Avis délibéré
de la Mission régionale d'autorité environnementale
Provence-Alpes-Côte d'Azur
sur l'opération de centrale hydroélectrique sur le captage
d'alimentation en eau potable du Sapet au sein du projet
d'équipement et d'aménagement du Gros Riou à Saint-Martin-
de-Queyrières (05)

N° MRAe
2022APPACA78/3279

Figure 3: Carte de la végétation dans la zone d'emprise du projet issue de l'étude d'impact (cercles rouges ajoutés par la MRAe), les pointillés figurant le tracé de la conduite forcée (pointillés blancs : tracé sous piste et pointillés rouges : tracé hors piste)

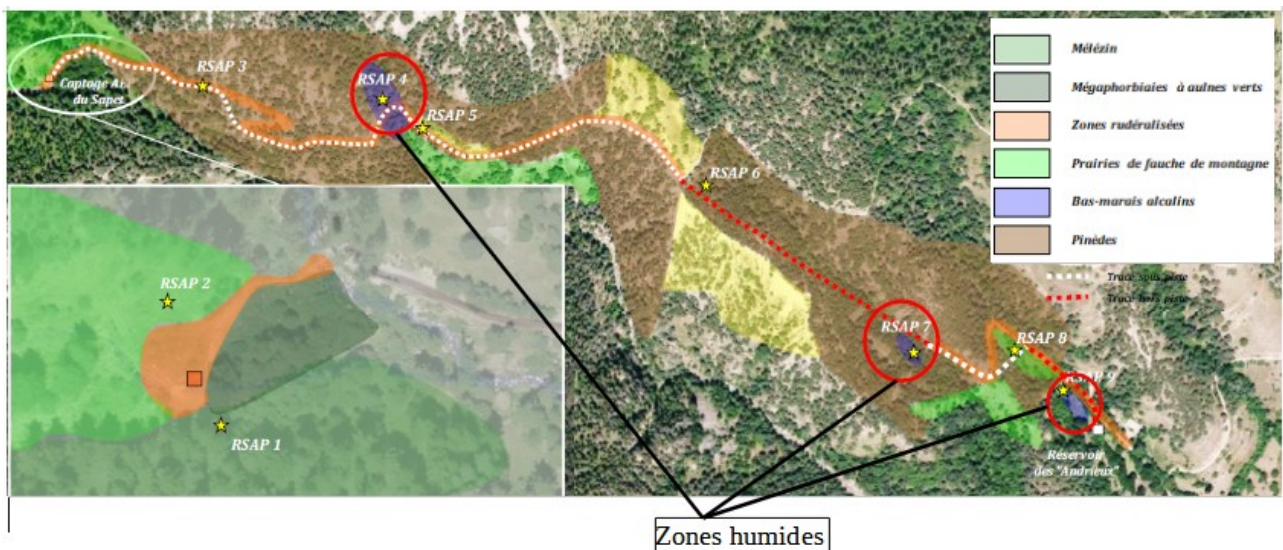
Les prospections de terrain ont révélé la présence de trois zones humides (bas-marais alcalin) sur le tracé de la future conduite forcée ou à proximité immédiate.

La MRAe constate que l'étude d'impact évalue les incidences du passage de la conduite forcée pour la seule zone humide localisée en amont du réservoir des Andrieux (risque faible d'interception des eaux d'alimentation par effet drainant de la conduite forcée) et indique la mise en œuvre de mesures préventives lors du chantier et de l'exploitation qui « *préservent les modalités actuelles d'alimentation de cet habitat particulier* ». Ces mesures consistent en l'étanchéification des linéaires de

Pour la MRAe, les impacts bruts et résiduels du projet sur les zones humides ne sont pas suffisamment appréhendés. Il manque un état des lieux précisant leur superficie et leur fonctionnement hydrologique, afin de mieux caractériser les impacts bruts des travaux et de permettre la mise en œuvre de mesures d'évitement et de réduction adaptées.

En l'état, le projet ne répond pas à la disposition 6B-03 du SDAGE « *préserver les zones humides en les prenant en compte dans les projets* » qui prévoit par ailleurs, en cas de destruction de zones humides, de mettre en place une compensation.

La MRAe recommande de compléter l'étude d'impact par une analyse des incidences du projet sur les zones humides traversées par la conduite forcée ou situées à proximité immédiate, sur la base d'un état des lieux précisant leur fonctionnalité, et de proposer des mesures d'évitement et de réduction adaptées. Cette même analyse doit également être réalisée pour la zone humide alimentée par le ravin de la Pignée.
